Nr	Region	Sak-jp	Avsendar	Innspel	Kartutsnitt	gjeldande innspel innspel til planen	preparert løype skiløype i KPA	sykkelrute i KPA turveg i KPA	Prosjektgruppa si prioritering 1: Viktig tiltak 2: Nokså viktig 3: Lite viktig 4: Uønskt
1	Hovden	22/99-1 22/99-5 22/99-16 22/99-19	Marius Bakken	Ny skibru over Otra. Saumlaus langrennstilgang frå Fjellparken, Sentrum og alpinanlegg.					1
		22/99-6	Torvald Gautland						
		22/99-17	Ressursgruppa v. Jan Willy Føreland						
		22/99-9 22/99-15 22/99-20	Torvald Gautland	Bru over Otra frå krysset ved Hotellvegen til Tusseland. (Prioritet 5)					
		22/99-11	Referat frå møte med Destinasjon Hovden, Hovden løypekøyring og Bykle kommune. Pkt. 5	Bru ved Høgfjellssenteret: Det bør vere samanhengande løype frå dagparkering sør mot Storenos/Sloaros/Fjellparken (forbi Høgfjellssenteret, langs Skisentervegen). Her er det ein del utfordringar som berre kan løysast ved å få ny bru som løype-maskinene kan kome over. Heller prioritere/meir realistisk med bru her enn ved Hovden Fjellstoge.

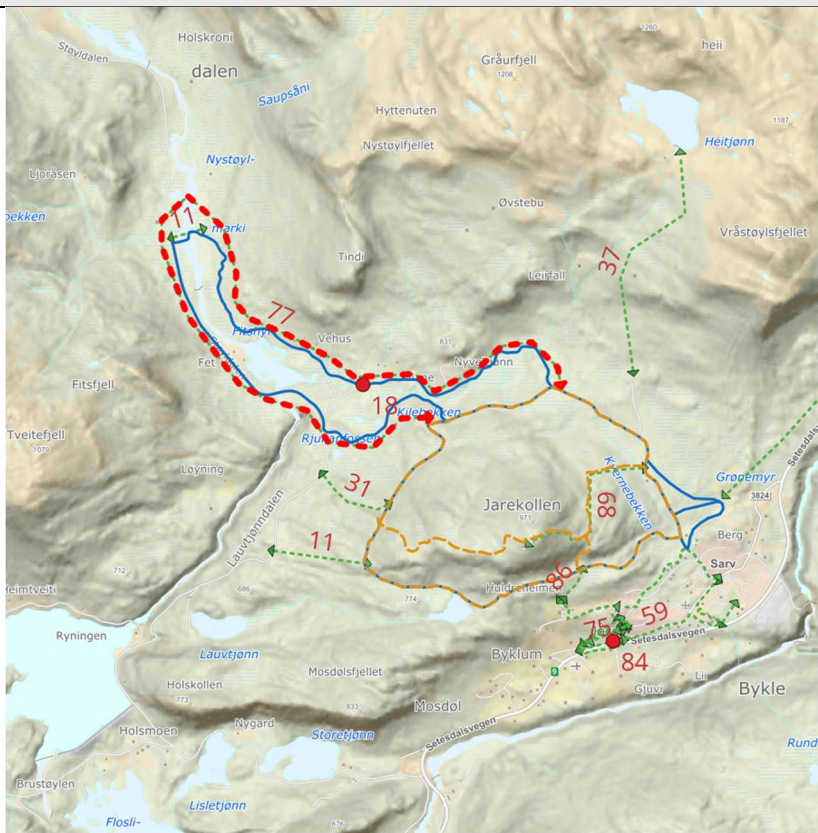
Nr	Region	Sak-jp	Avsendar	Innspel	Kartutsnitt	gjeldande innspel innspel til planen	preparert løype skiløype i KPA	sykkelrute i KPA turveg i KPA	Prosjektgruppa si prioritering 1: Viktig tiltak 3: Lite viktig 2: Nokså viktig 4: Uønskt
71	Bykle	22/99-109	Dag Skagestad	Vidareføre g/s-veg frå Byklestøylane og til Byklebygda.	Utan kart				Positivt tiltak. Ikkje relevant? 2
	Administrasjonen si vurdering Grøn: inngår i vidare planarbeid Raud: inngår ikkje i vidare planarbeid								
	Tema g/s-vegar inngår i planarbeidet med kommuneplanen sin arealdel. Innspelet blir vurdert i den samanhengen. Det er aktuelt med opprusting av Ålmannvegen som går langs same strekket, men da som turveg. Sykkelrute 3 blir lagt inn i planen. Konklusjon: Innspelet blir ikkje tatt med i det vidare planarbeidet. Det blir heller vurdert tatt med i kommuneplanen sin arealdel.								
72	Hovden	22/99-109	Dag Skagestad	Terrensykkelløype frå Skarsmo til Hovden/Hartevatn. Ålmannvegen over Ørnefjell er fin fottur og konflikt mellom «raske» terrensyklarar og familiar på gåtur kan oppstå.	Utan kart				Positivt å bruke Ålmannvegen som trase. Ikkje vurdert.

Administrasjonen si vurdering Grøn: inngår i vidare planarbeid Raud: inngår ikkje i vidare planarbeid								
	Kombinert bruk av trasear er i utgangspunktet positivt. Det er alltid viktig å ta gjensidig omsyn til andre brukargrupper. Ålmannvegen har eit potensiale som historisk vandreveg, og det kan gjerne bli vurdert kominert bruk av turvegen. Alternativ trase for terrensykling føreligg ikkje. Konklusjon: Innspelet blir tatt med i det vidare planarbeidet.

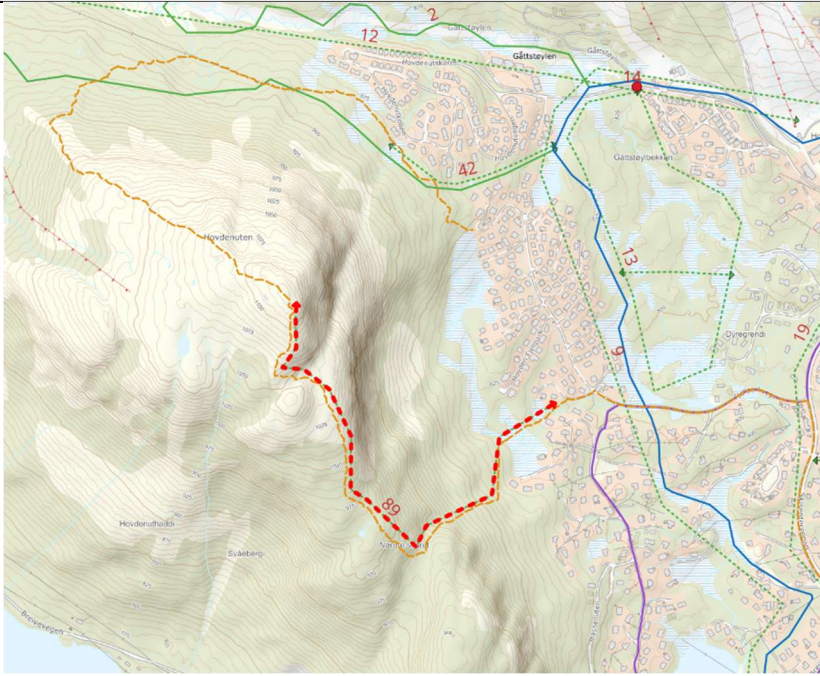
Nr	Region	Sak-jp	Avsendar	Innspel	Kartutsnitt	gjeldande innspel innspel til planen	preparert løype skiløype i KPA	sykkelrute i KPA turveg i KPA	Prosjektgruppa si prioritering 1: Viktig tiltak 2: Nokså viktig	3: Lite viktig 4: Uønskt
80	Felles	22/99-112	Birgit Breive Lidtveit, Arne Kristian Helgøy, Frank Breive Skjævesland v. Oddbjørn Skjævesland,	Betre skilting og merking: På toppen av Nos må det skiltast og merkast for å leie dei som tar heisen opp for videre fottur for å leie dei dit det er ønskeleg å få trafikken. Informasjonsskilting på utsette områder for villrein. Andre aktuelle steder kan være der heisen startar nede, der traktorvegen Hovden-Væringsdalen startar og ved bom Breive. Det må vere eit myndeansvar kva som skal stå på skilta, montering og vedlikehald av dei.	Utan kart				Kan alltid bli betre skilting. Ikkje vurdert.	
		22/99-114	Ressursgruppa for hyttevelforeninger	Informasjon og skilting: Skilt og infoplakatar om hele hovudløypenettet ved innfartsårer, på søppelbuer og ved hovudløyper. Informasjon om alternative traséar ved stenging, slik at brukarar kan planlegge turen betre, og nytte andre delar av løypenettet. Informasjon om villreinstammen og verdien av denne slik at sameksistensen vår med villreinen blir noko vi blir stolte av framfor ei kontinuerleg kjelde til konflikt.

Administrasjonen si vurdering Grøn: inngår i vidare planarbeid Raud: inngår ikkje i vidare planarbeid										
Skilting og merking av løypenettet gir trygg ferdsel og er med på å styre ferdselen. Det er ein del av tematikken i planarbeidet saman med avklaring av ansvar for informasjon, montering og vedlikehald. Konklusjon: Skilting og merking tas med i det vidare planarbeidet. Innspelet elles tas til orientering.

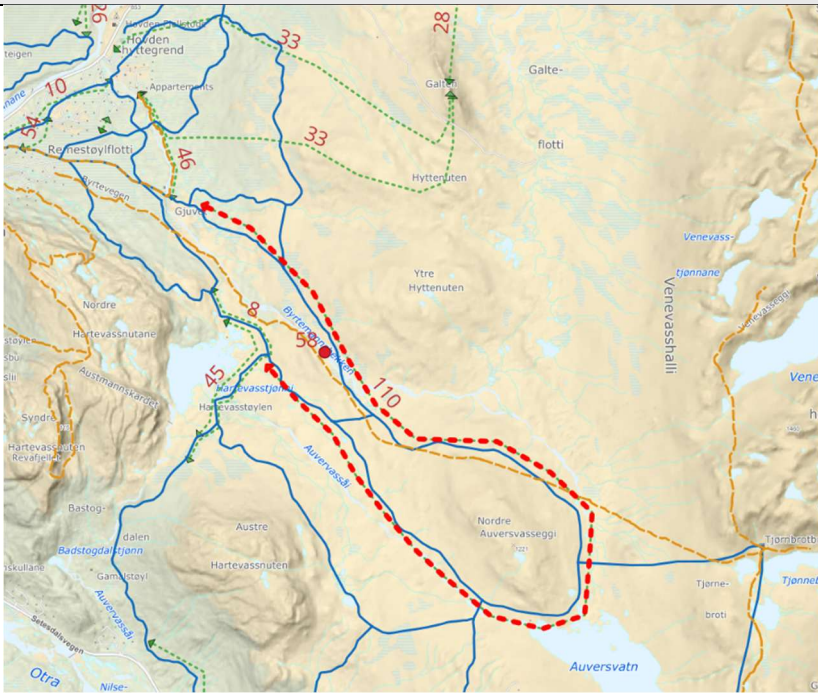
Nr	Region	Sak-jp	Avsendar	Innspel	Kartutsnitt	gjeldande innspel innspel til planen	preparert løype skiløype i KPA	sykkelrute i KPA turveg i KPA	Prosjektgruppa si prioritering 1: Viktig tiltak 2: Nokså viktig 3: Lite viktig 4: Uønskt
103	Felles	22/99-115	Tore Irgens Kuhnle	Generelle innspel: - Traséplanar i samband med nyreguleringar bør vere med frå start av planprosessar. - Vegkryssingar øydelegg for skigåing og skaper trafikktryggleiksutfordringar. - Bru/kulvert bør vere hovudregelen for nye vegar eller ved auka trafikk på eksisterande vegar. Samtidig er løypene som går gjennom hyttegrendene, viktige ved dårleg ver og for enkel tilkomst til fjelløypene, så fjerning av dagens løyper er inga løysing . Ubebygde akser med tilgang til fjellet gir fleksibilitet for framtidige løyper/variasjon.	Utan kart				Kulepkt 1: Viktig, heilskapleg planlegging. Ikkje vurdert.
		22/99-116	Holger Hott	Løypenettet har ikkje hengt med hyttebygginga og mange køyrer bil til dagparkeringane. Det gir mange vegkryssingar og strekk der ein går langs brøyta g/s-veg. Et samanhengande løypenett nær hyttane, der vegkryssingar er unntaket, som gjer at ein kan spenne på seg skia i hytteveggen, må ha høgaste prioritet.					Gode tankar. Hyttevel kan også gjere tiltak, sjå på løysingar sjølve også. Ikkje vurdert.

Administrasjonen si vurdering Grøn: inngår i vidare planarbeid Raud: inngår ikkje i vidare planarbeid								
Det er positivt med gode nærløyper med god tilrettelegging. Løypenettet i sentrum fungerer nokså bra som den er i dag. Det er mange omsyn å ta, men det er fokus på moglege forbetringar innanfor fornuftige rammer i planarbeidet. Det er viktig å ha løypenett som tema i reguleringsplanarbeid der det er relevant. Forankring av trase gjennom regulering kan gi føreseielege rammer både med omsyn til areal og økonomi. Konklusjon: Innspelet blir tatt med i det vidare planarbeidet som gode føringar for vidare arbeid med løypenettet. Det er eit mål å legge til rette for ei samla forbetring av tilbodet i sentrum gjennom enklare tiltak.
